IMPIANTO IDROELETTRICO DI RENDINARA

PROGETTO PER CONCESSIONE

Aggiornamento controdeduzioni alle osservazioni ricevute

Integrazioni richieste dall'Autorità di Bacino dei fiumi Liri-Garigliano e Volturno
AGGIORNAMENTO

Figura 1 - Localizzazione delle sezioni di misura della portata alla presa

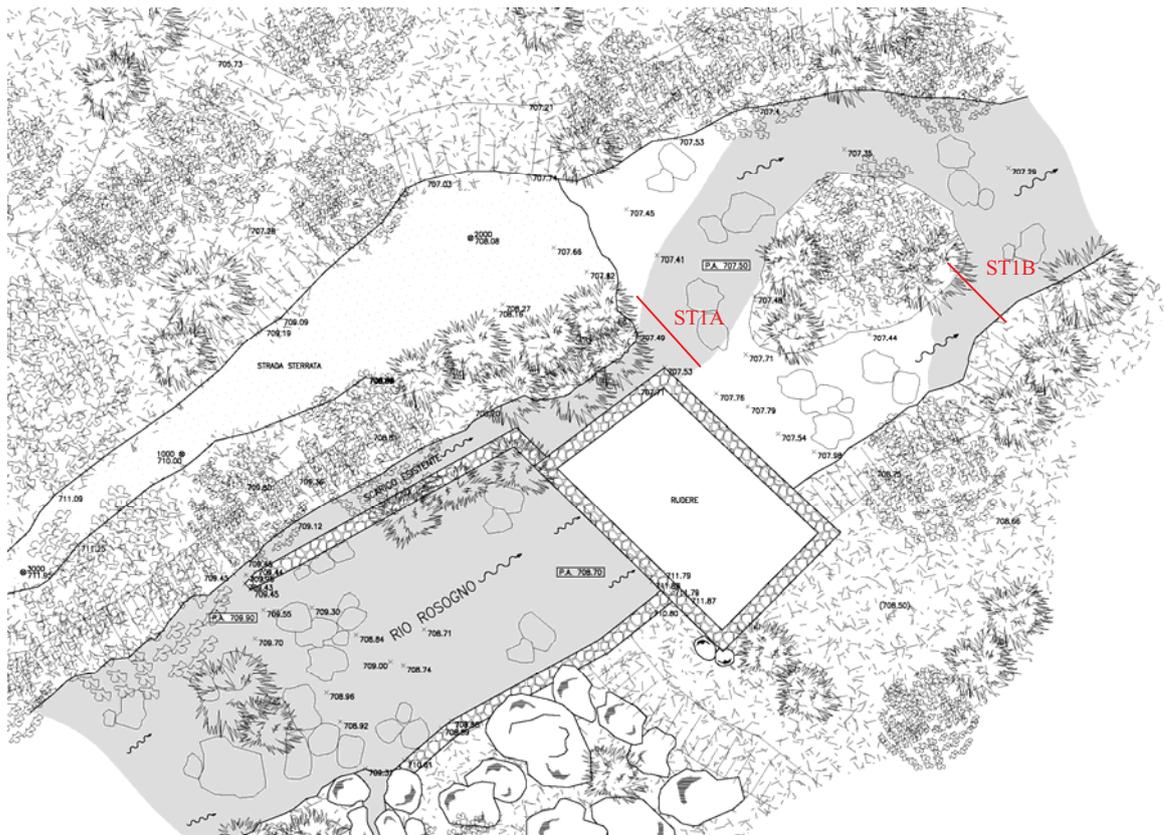
1. Effettuare un riscontro delle valutazioni idrologiche con misure dirette di portata in alveo o con dati recenti valutati da enti terzi competenti.
2. Attesa la presenza di situazioni di dissesto idrogeologico, effettuare una verifica preliminare sulla compatibilità dell'intervento proposto con le Norme Tecniche di Attuazione del Piano Stralcio Assetto Idrogeologico della scrivente Autorità¹.
3. Descrivere in maggiore dettaglio i dispositivi previsti per facilitare il passaggio dell'ittiofauna attraverso la presa in oggetto.

Sono state effettuate tre misure con mulinello in data 10 settembre 2013, in corrispondenza dei punti indicati nella planimetria allegata.

- ST1A (sezione di presa, all'uscita del vecchio mulino) → portata di 160 l/s;
- ST1B (a valle del mulino, su uno dei due rami in cui si divide il corso d'acqua) → portata di 80 l/s;
- ST2 (presso la restituzione) → portata di 180 l/s.

² In corrispondenza delle portate minori si può notare la presenza diffusa di scaturigini e venute d'acqua, soprattutto in prossimità della presa, come schematizzato in **Figura 1**.
